Kvarnluckan, Stockholm/Rinkeby

Brandtekniskt utlåtande - Nybyggnad av flerbostadshus

Revideringar

BRANDSKYDDSSKISS - OBS Endast principer och alla brandcellsgränser redovisas ej

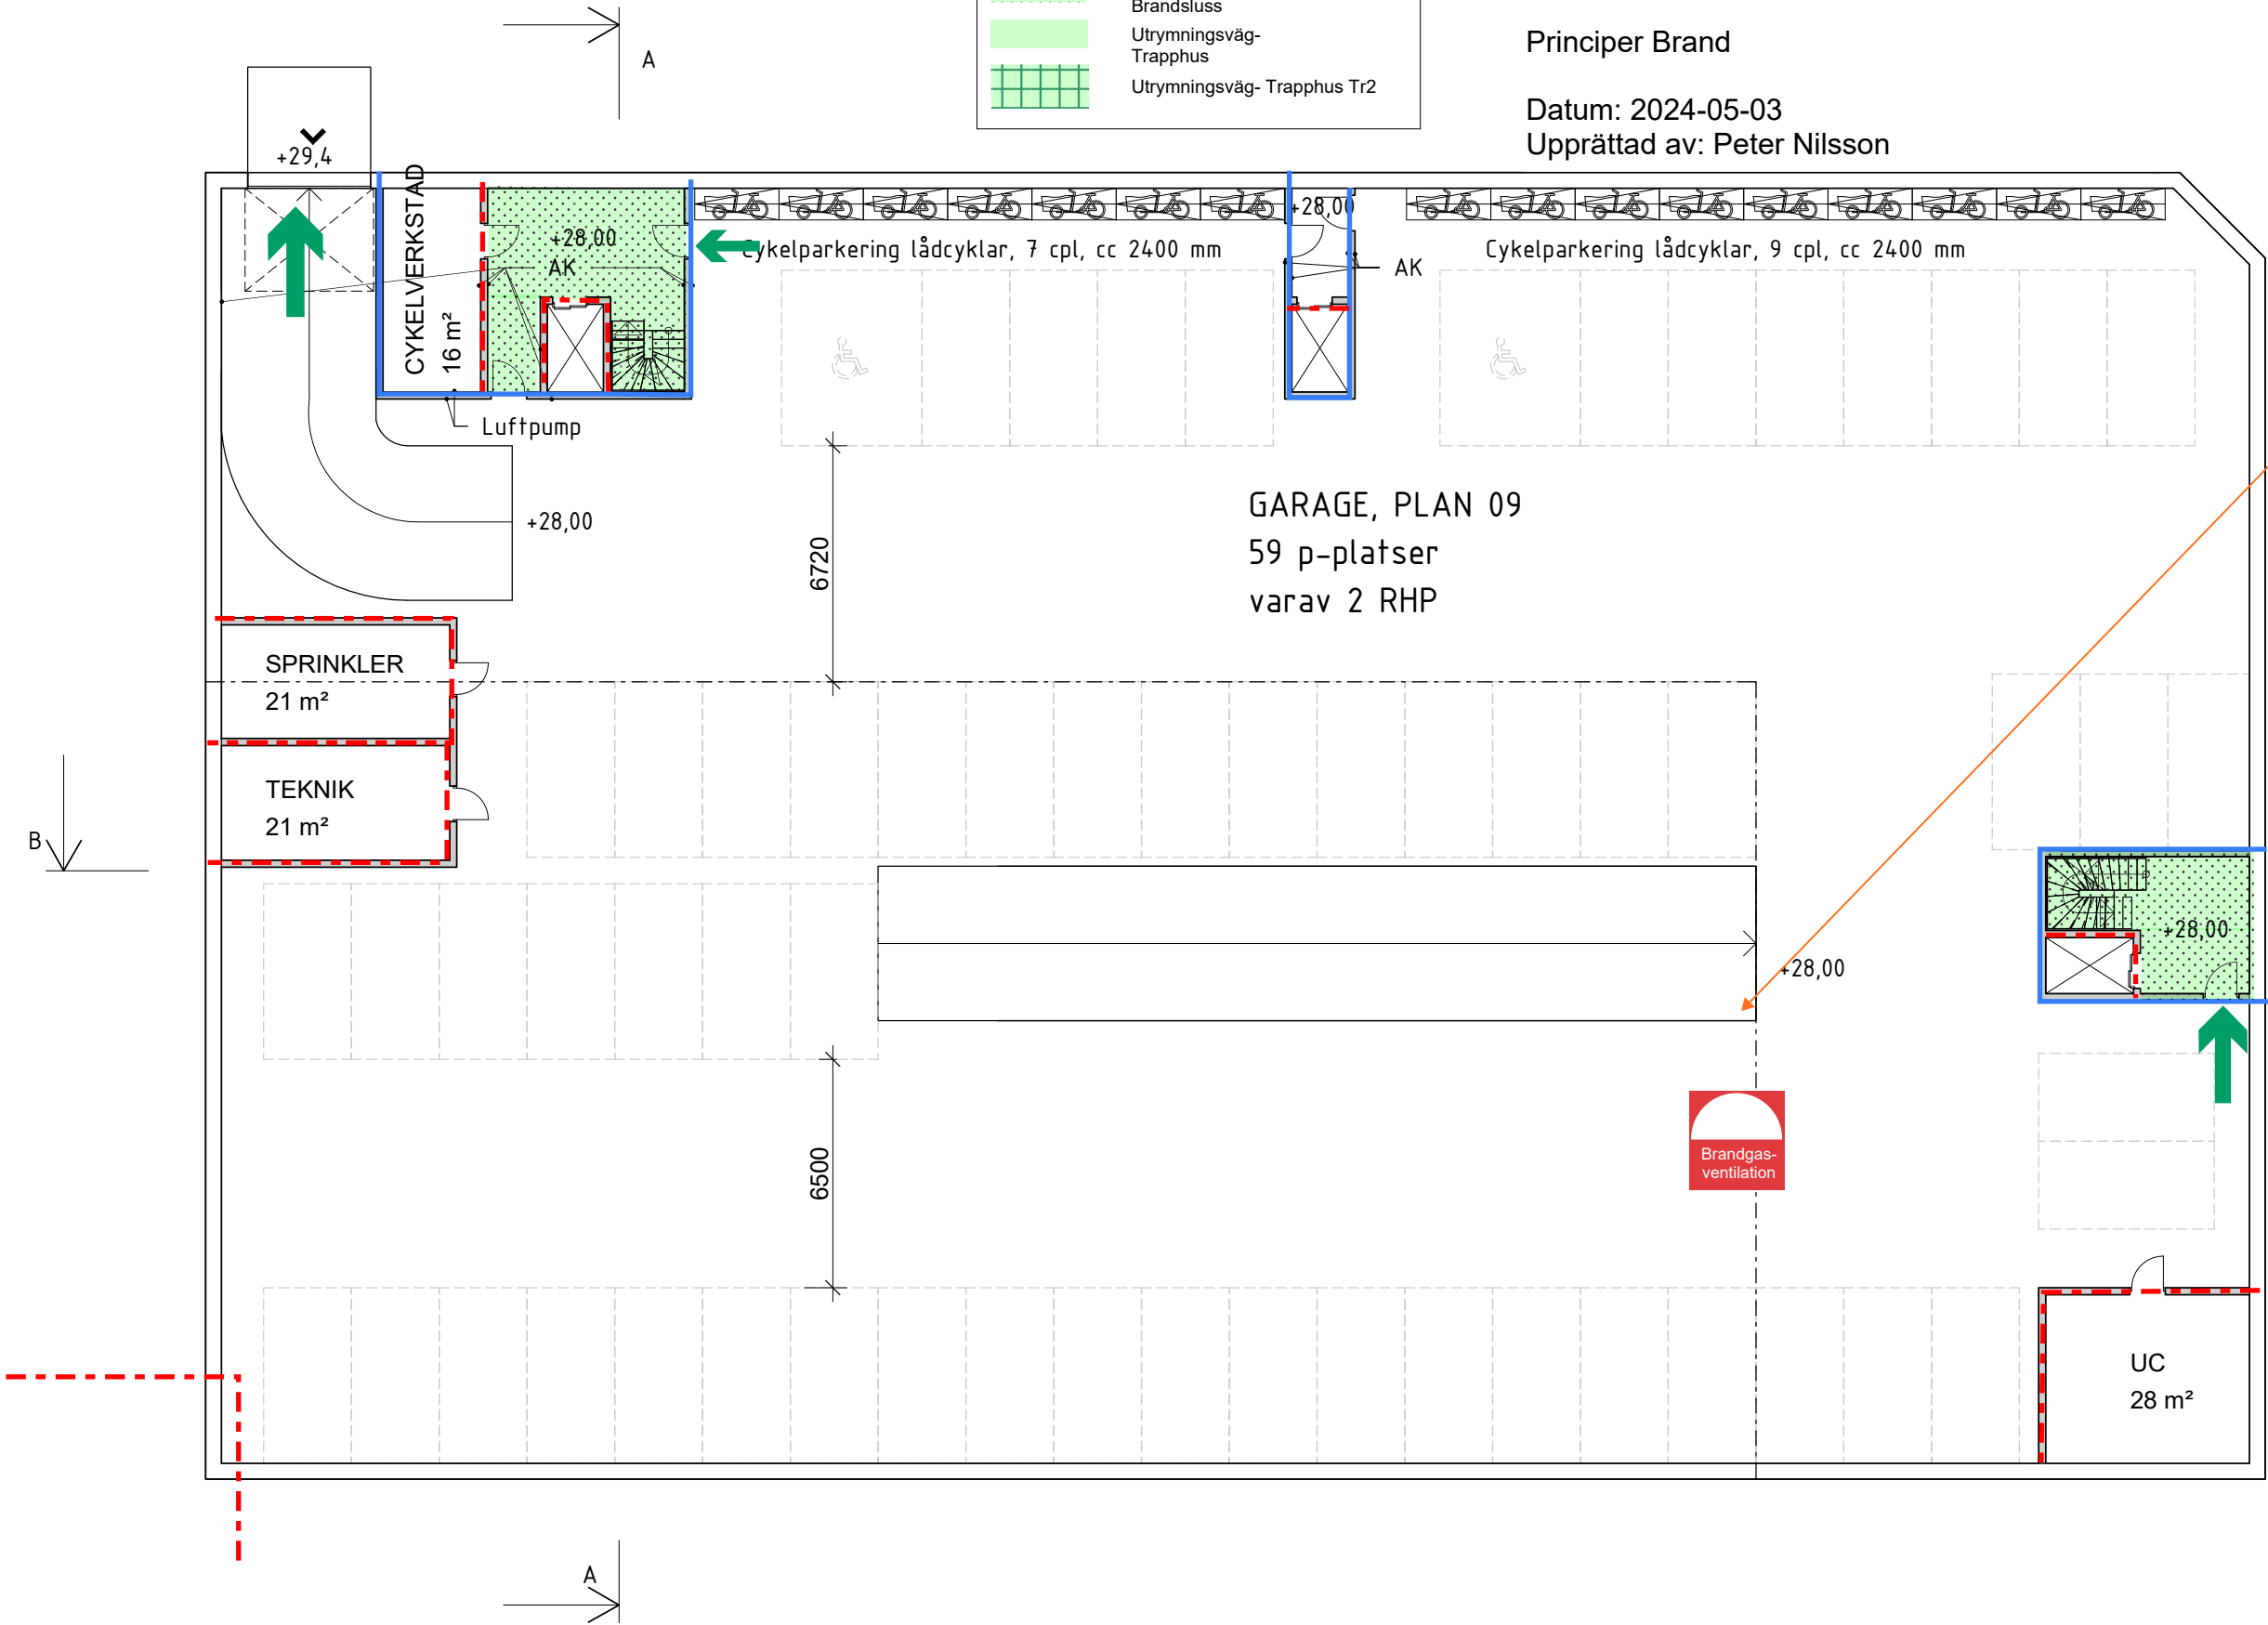
1. Det verkar vara så att alla brandcellsgränser inte har ritats in, utan många av lägenheterna och LSS-lgh saknar brandavskiljning. Antar att detta bara missats, men att det är planerat för det, då det är grundläggande brandskydd.

2. Det TR2-trapphus som finns i östra delen har ingen brandsluss i LSS-våningen, varför det inte ser ut att vara ett komplett TR2-trapphus.

Kommentar Briab: Förtydligat på skisserna att alla brandcellsgränser ej redovisas, Brandskisserna redovisar principer.

Kommentar Briab: Syns ej på ritning men ska finnas men brandsluss ska finnas.
